监 理 通 知 单

工程名称: 上海大众宁波工厂三期 17.29MW 分布式光伏发电项目

编 号: ZHJL-SQDZSQ-TZD-20210430

事由: 关于二次电缆接线工艺的问题

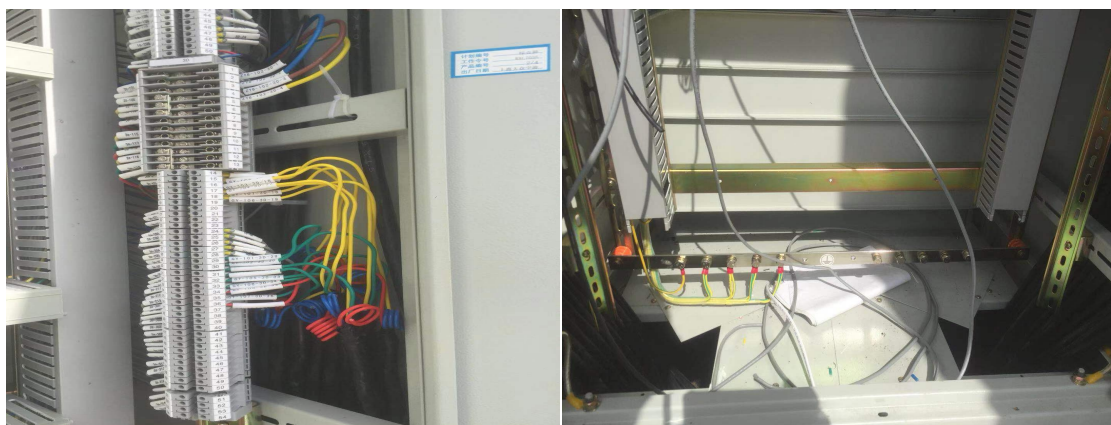
监理巡视检查发现, 根据《GB50217-2018 电力工程电缆设计标准》、《GB50171-2012 电气装置安装工程盘、柜及二次回路接线施工及验收规范》及二次电缆施工接线工艺相关要求, 你部施工的屏柜二次接线不符合要求, 主要有二次电缆钢铠和铜屏蔽未接地, 电缆头制作不规范, 电缆线芯不整齐, 备用芯过短, 未对施工人员进行电缆敷设及接线技术交底。现下发整改通知单, 并按要求进行整改。

请你部接到通知后对存在问题进行认真进行整改, 整改完成后回复上报监理部检查。并举一反三。
